ΕΡΓΟ	ΘΕΜΑ ΣΧΕΔΙΟΥ	ΒΑΣΗ	ΚΛΙΜΑΚΑ	ΑΡ. ΣΧΕΔΙΟΥ / ΗΜΕΡΟΜΗΝΙΑ
ΑΝΕΓΕΡΣΗ ΠΕΝΤΑΟΡΟΦΟΥ ΚΤΗΡΙΟΥ ΚΑΤΟΙΚΙΩΝ ΜΕ ΥΠΟΓΕΙΟ, ΣΟΦΙΤΑ ΚΑΙ ΔΩΜΑ **ΟΔΟΣ ΚΩΝΣΤΑΝΤΙΝΟΥΠΟΛΕΩΣ 12 & ΑΓΙΑΣ ΒΑΡΒΑΡΑΣ – Ο.Τ. 103-15, ΔΗΜΟΣ ΕΛΛΗΝΙΚΟΥ-ΑΡΓΥΡΟΥΠΟΛΗΣ** ΕΡΓΟΔΟΤΗΣ: ARKAD I.K.E. ΜΕΛΕΤΗΤΗΣ ΣΤΑΤΙΚΩΝ: ΓΙΩΡΓΟΣ ΚΟΓΙΑΣ, ΠΟΛΙΤΙΚΟΣ ΜΗΧΑΝΙΚΟΣ	**ΞΥΛΟΤΥΠΟΣ ΟΡΟΦΗΣ ΙΣΟΓΕΙΟΥ (+3,65)** **ΓΕΩΜΕΤΡΙΑ – ΠΛΗΡΗΣ ΔΙΑΣΤΑΣΙΟΛΟΓΗΣΗ** **(ΧΩΡΙΣ ΟΠΛΙΣΜΟΥΣ)** Διαστάσεις σε m · b/h σε cm · h πλάκας σε cm · L = καθαρό μήκος δοκού μεταξύ παρειών στηρίξεων	Εγκεκριμένο σχέδιο Σ3 Οριστική μελέτη, 02/2024 κλ. 1:50 (Fespa)	**1:75** **A3**	**Σ3 – ΓΕΩΜΕΤΡΙΑ 1:75** **21/09/2026**

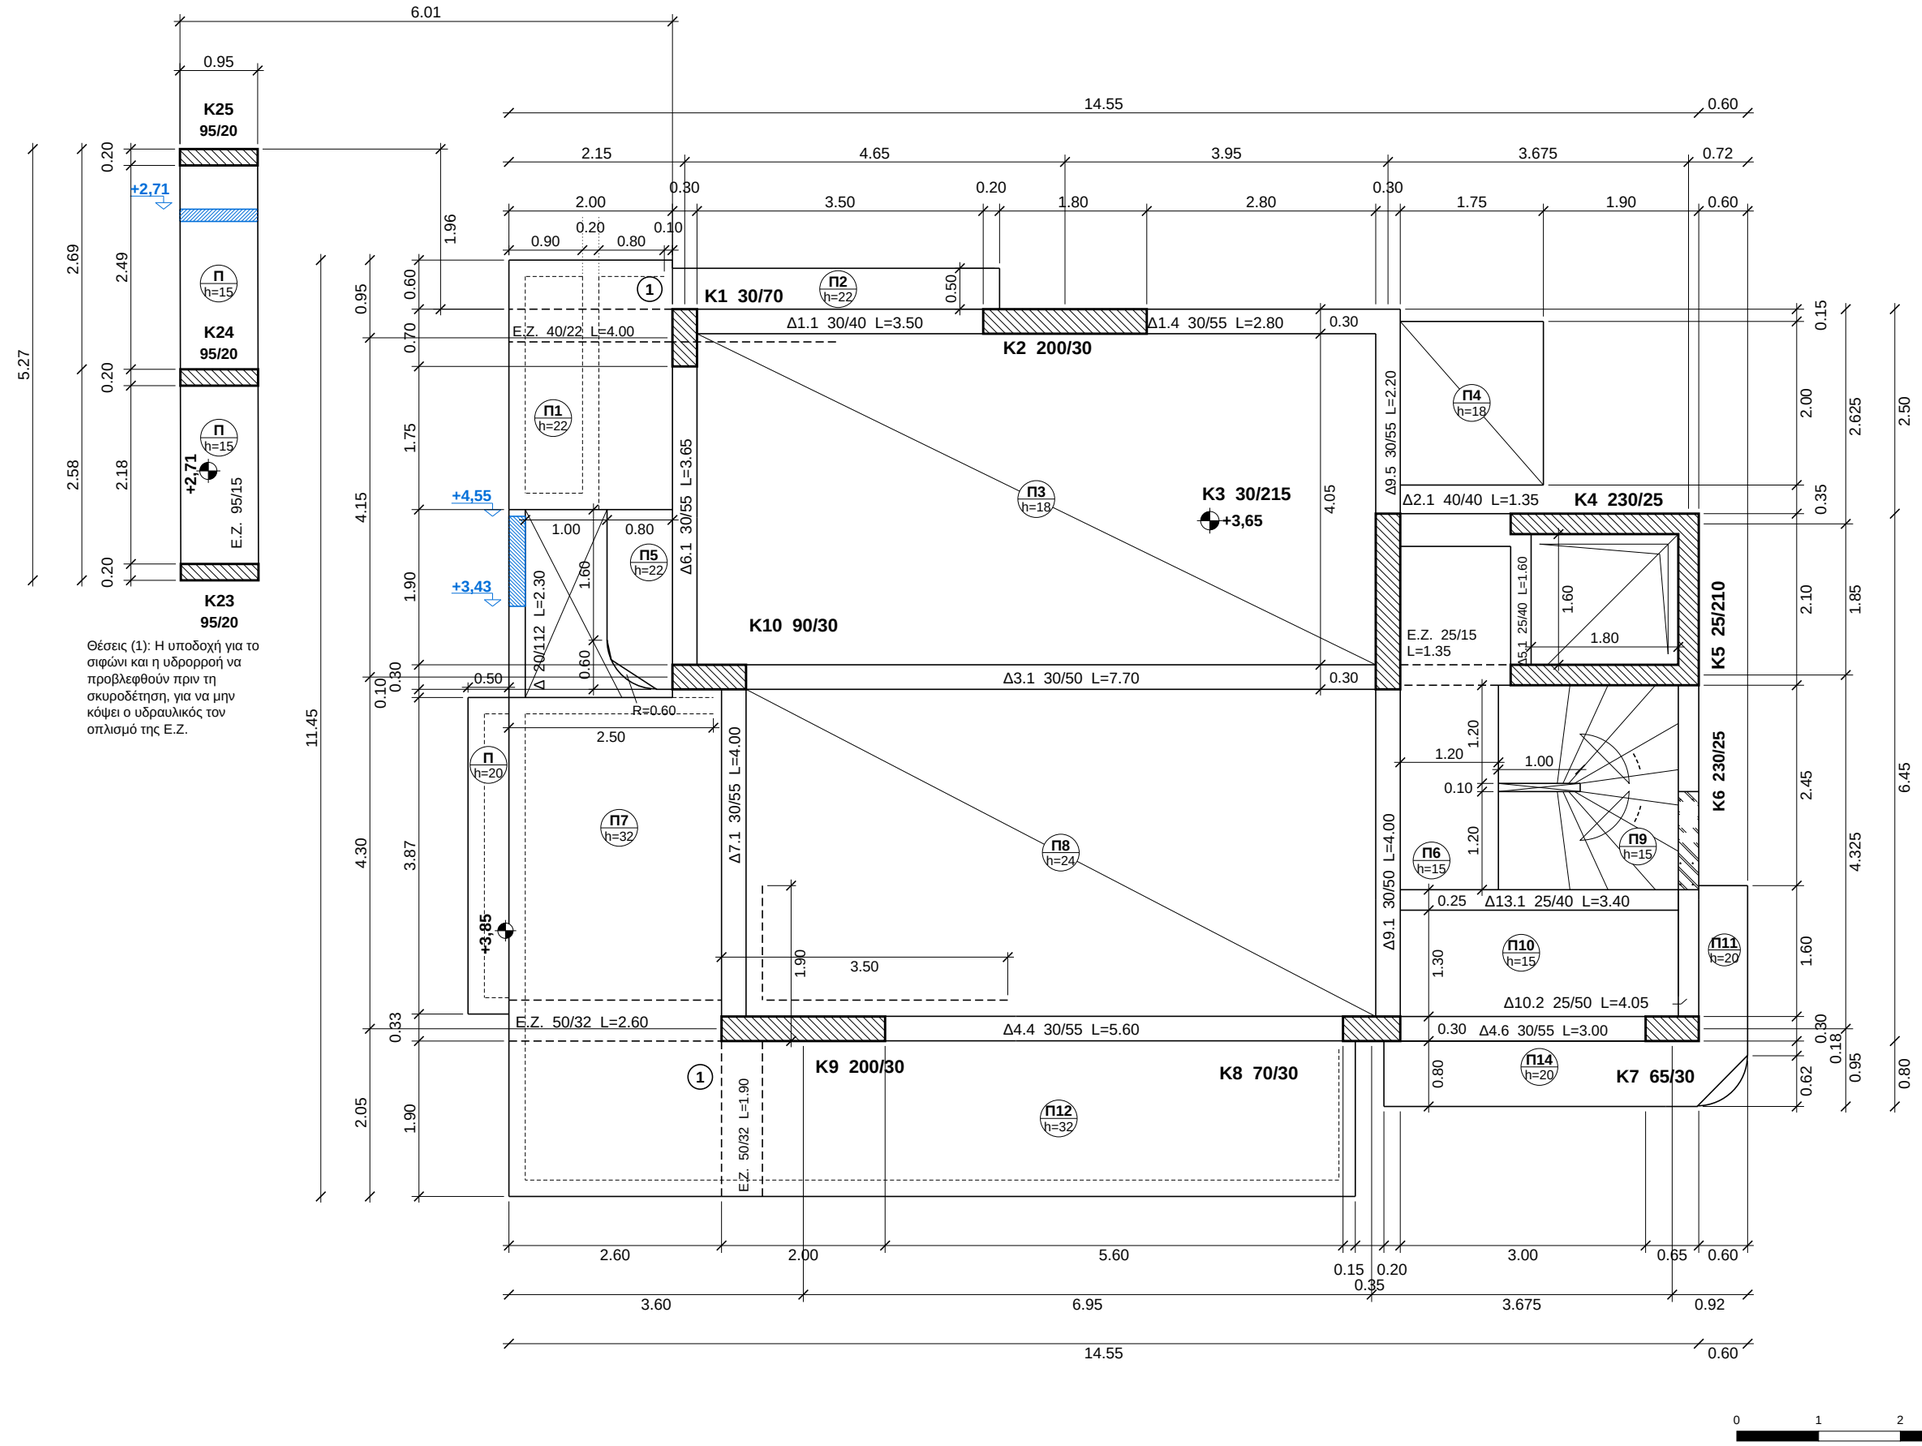
Θέσεις (1): Η υποδοχή για το σιφώνι και η υδρορροή να προβλεφθούν πριν τη σκυροδέτηση, για να μην κόψει ο υδραυλικός τον οπλισμό της Ε.Ζ.
